STANOVISKO

k činnosti „Vodná plocha – biotop na podporu obojživelníkov a plazov“ vypracované na základe jej odborného posúdenia v súlade s ustanovením § 16a ods. 3 zákona č. 364/2004 Z. z. o vodách a o zmene zákona SNR č. 372/1990 Zb. o priestupkoch v znení neskorších predpisov (vodný zákon) v znení neskorších predpisov

Súčasťou žiadosti bol projekt pre stavebné povolenie „Vodná plocha – biotop na podporu obojživelníkov a plazov“ (RTCplus, s.r.o., zodpovedný projektant Ing. Miroslav Vrbacký, júl 2021). K projektu nebol dodaný inžinierskogeologický ani hydrogeologický prieskum.

Obrázok č.2 Mapa dokumentačných bodov a zraniteľnosti územia

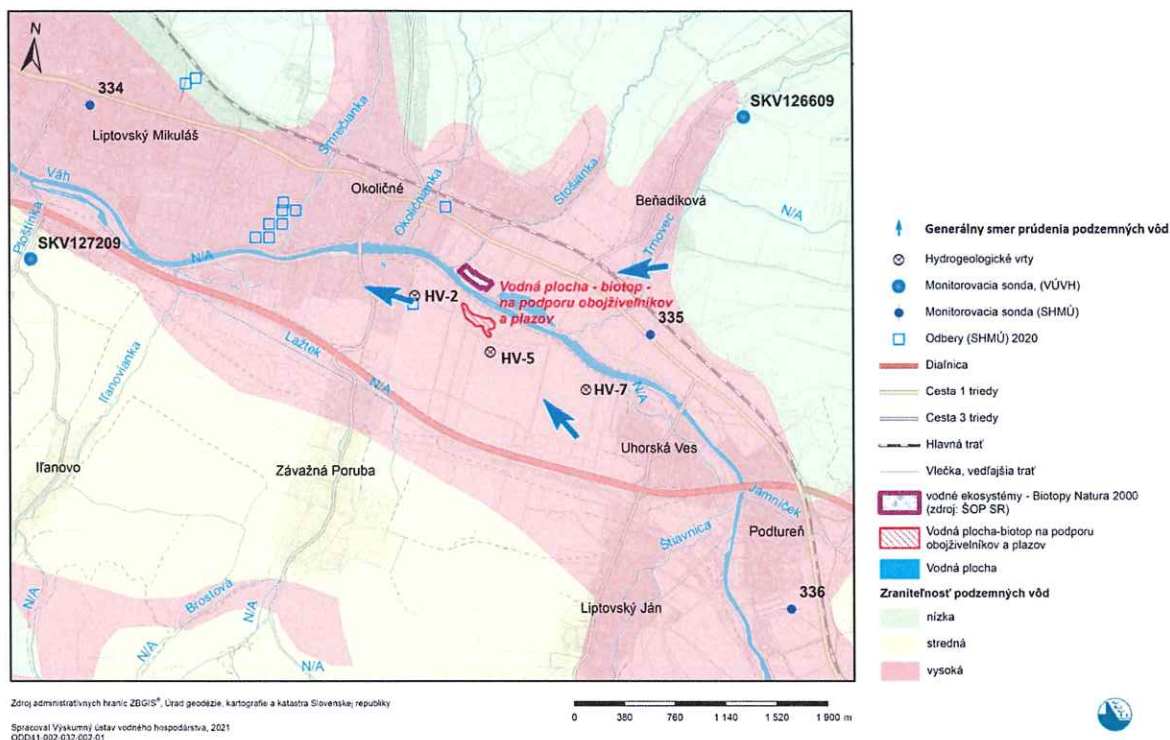
Hladina podzemnej vody v širšom území je sledovaná v 3 objektoch základnej siete SHMÚ (č. 334,335 a 336) (tabuľka č.2) a 2 objekty účelovej siete VÚVH (č. SKV127209 a SKV126609) (tabuľka č.3). Dlhodobý režim na danej lokalite najlepšie odrážajú výsledky monitorovania režimu podzemných vôd v najbližšom monitorovacom objekte štátnej monitorovacej siete SHMÚ 335, ktorý dokumentoval hladinu podzemnej vody v hĺbke od 3,5 do 11,1 m p.t. Dlhodobá priemerná hladina podzemnej vody dosahovala 6,88 m p.t. Avšak vzhľadom na polohu navrhovanej vodnej plochy (bližšie k povrchovému toku Váhu) je možné očakávať vyššiu hladinu podzemnej vody (až na úrovni dokumentovanej v objekte SKV127209, ktorý je situovaný v kvartérnom útvere SK1000500P kde sa hladina podzemnej vody pohybuje od 0,29 m p.t. do 0,53 m p.t.

Potvrdzujú to aj údaje zo záverečnej správy², kde hladina podzemnej vody overená v blízkosti posudzovanej lokality vo vrtoch HV-2, HV-5 a HV-7 bola zachytená v súvrství tvorenom piesčitým štrkom a bola počas vrtania narazená v hĺbke 1,4 m p.t. (vo vrte HV-2), 1,7 m p.t. (vo vrte HV-5) a 2,2 m p.t. (vo vrte HV-7) a ustálená v hĺbke 1,7 m p.t. (vo vrte HV-2), 2,3 m p.t. (vo vrte HV-5) a nezmenená zostala v hĺbke 2,2 m p.t. (vo vrte HV-7).

Z dodanej projektovej dokumentácie vyplýva, že úroveň ustálenej hladiny podzemnej vody (593,74 m n.m.) bola stanovená odhadom (zrejme vo vzťahu k dokumentovanej hladine z pozorovacieho objektu 335). Kóta terénu sa teda podľa projektovej dokumentácie nachádza 4 m nad odhadovanou ustálenou vodnou hladinou t.j. 597,74 m n.m. Vzhľadom na požadovanú maximálnu hĺbku umelej vodnej nádrže – biotopu (1,5 m), by jeho dno bolo v najhlbších miestach na kóte 592,24 m n.m. V takomto prípade by výkopové práce v najhlbších miestach siahali do hĺbky 5,5 m p.t.

2), 1,7 m p.t. (vo vrte HV-5) a 2,2 m p.t. (vo vrte HV-7), kde hladina podzemnej vody v podstate kopíruje prechod zo súvrstvia hliny piesčitej do hlbšie uloženého súvrstvia piesčitých štrkov (vrt HV-5). Z uvedeného vyplýva, že hladina podzemnej vody sa v tejto oblasti nachádza pomerne plytko pod povrchom. Toto potvrdzujú aj merania v monitorovacej sonde VÚVH č. SKV127209 Liptovský Mikuláš, v ktorej sa síce vykonávajú pozorovania hladiny podzemnej vody len od roku 2020, ale priemerná hĺbka hladiny podzemnej vody tu bola stanovená len na 0,44 m p.t

V projektovej dokumentácii je navrhovaná maximálna hĺbka biotopu 1,5 m pod hladinou podzemnej vody t.j. 5,5 m p.t.. Zo záverečnej správy² vyplýva, že priemerná hladina podzemnej vody sa v blízkosti posudzovanej lokality pohybuje v úrovni 2 m p.t. (vrt HV-2 1,7 m p.t. a vrt HV-5 2,3 m p.t.). Z uvedeného možno konštatovať, že konečná hĺbka biotopu by sa mala pohybovať cca 3,5 m p.t., t.j. na kóte 594,24 m n.m. ale v závislosti na minimálnej hladine podzemnej vody sa môže pohybovať ešte hlbšie, a to v navrhovanej hĺbke 5,5 m p.t. (na kóte 592,24 m.n.m.).

Obrázok č.3 Odkryté vodné plochy tvorené podzemnou vodou

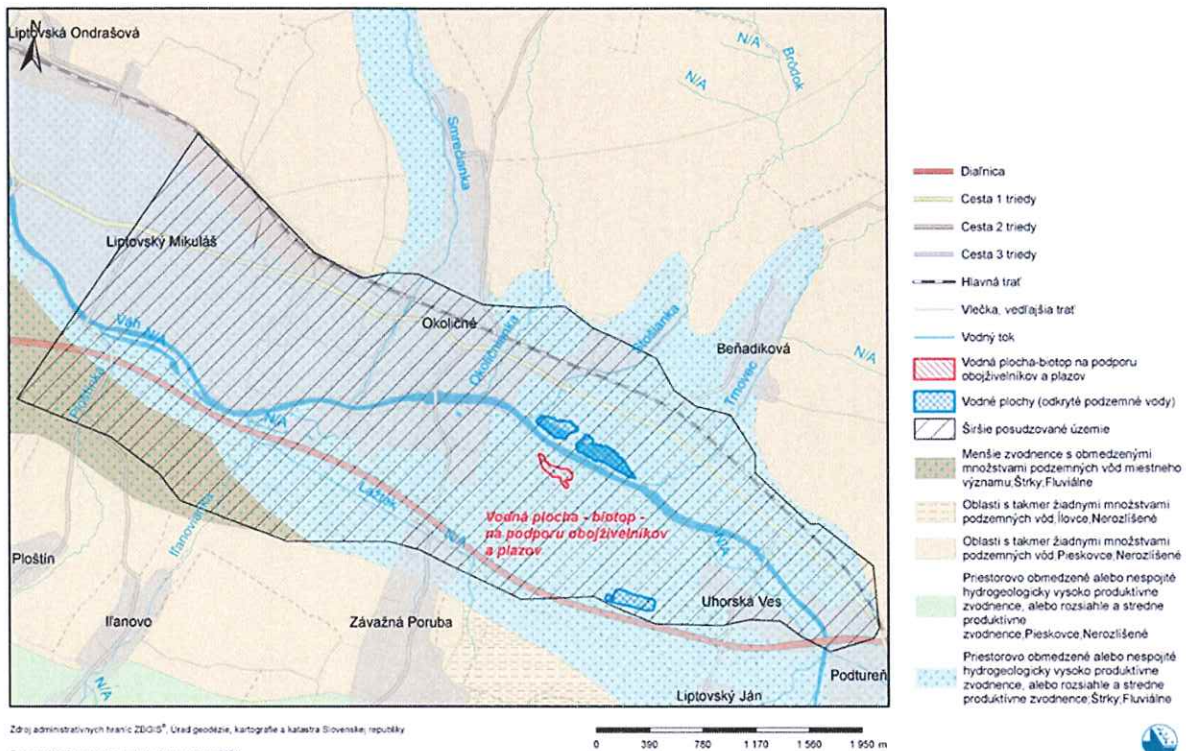
V predmetnej lokalite a jej širšej oblasti sa v súčasnosti nachádzajú viaceré odkryté plochy podzemnej vody. Na ploche (vyznačenej čiernou šrafou), ktorá korešponduje s hranicou kvartérneho útvaru podzemnej vody SK1000500P Medzizrnové podzemné vody kvartérnych náplavov horného toku Váh a jej prítokov do vzdialenosti približne 2,5 km smerom na JV a 3,5 km na SZ od posudzovanej lokality navrhovanej vodnej nádrže – biotopu a ktorá má rozlohu 10782727 m², t.j. 10,78 km², sa v súčasnosti nachádzajú odkryté vodné plochy tvorené podzemnou vodou s rozlohou 103 616, 3 m², t.j. 0,104 km², čo zodpovedá 0,96% širšieho posudzovaného územia (obrázok č.3). Navrhovaná činnosť vytvorí novú vodnú plochu, ktorá bude mať rozlohu 17 624 m², t.j. 0,0176 km², čo v časti posudzovaného územia kvartérneho útvaru SK1000500P (približne 2,5 km smerom na JV a 3,5 km na SZ od posudzovanej lokality) predstavuje nárast plochy tvorenej odkrytými podzemnými vodami o 0,16% na 1,12 (plochy boli vypočítané z vrstvy referenčných údajov ZB GIS). Týmto ďalším zväčšením plochy odkrytej hladiny podzemnej vody sa kumulatívne zvýši zraniteľnosť podzemných vôd v lokalite / oblasti ale aj mení lokálny režim podzemných vôd v oblasti.

V rámci hydrogeologického čiastkového rajónu VH11, ktorý má rozlohu 58,65 km², v súčasnosti odkryté vodné plochy s rozlohou 0,104 km² predstavujú 0,177% z jeho celkovej plochy. Realizáciou novej vodnej plochy – biotopu na podporu obojživelníkov a plazov sa zvýši plocha odkrytých vodných plôch o 17624 m², t.j. 0,0176 km² a teda podiel odkrytých vodných plôch v čiastkovom rajóne VH11 sa navýši o 0,03% na 0,207% plochy čiastkového rajónu.

Preto vo vzťahu k percentuálnemu zastúpeniu vodných plôch tvorených odkrytými podzemnými vodami v pomere k ploche (1069,302 km²) celého kvartérneho útvaru SK1000500P Medzizrnové podzemné vody kvartérnych náplavov horného toku Váh a jeho prítokov je veľmi malé. Vzhľadom k uvedenému vytvorenie novej vodnej plochy odkrytím podzemných vôd navrhovanou činnosťou predstavuje spolu s už existujúcimi odkrytými podzemnými vodami prijateľné kumulatívne riziko (0,011% teda menej ako 1% plochy)

Upozorňujeme však, že aj minimálny narastajúci percentuálny podiel odkrytých podzemných vôd zvyšuje potenciálne riziko znečistenia podzemných vôd. Navrhovaná vodná plocha sa nachádza v blízkosti Váhu (v jeho inundácii). Zo západnej, východnej a južnej strany bude plánovaná vodná plocha ohraničená pozemkami s obhospodarovanou pôdou, ktorá môže byť potenciálnym zdrojom znečisťujúcich látok. V okolí sa nachádzajú ďalšie vodné plochy, ktoré vzhľadom na vysokú zraniteľnosť územia spolu s riešenou lokalitou ako aj neďalekou poľnohospodárskou činnosťou, môžu prispieť k zvýšeniu rizika znečistenia podzemných vôd v kvartérnom útvaru podzemnej vody SK1000500P.
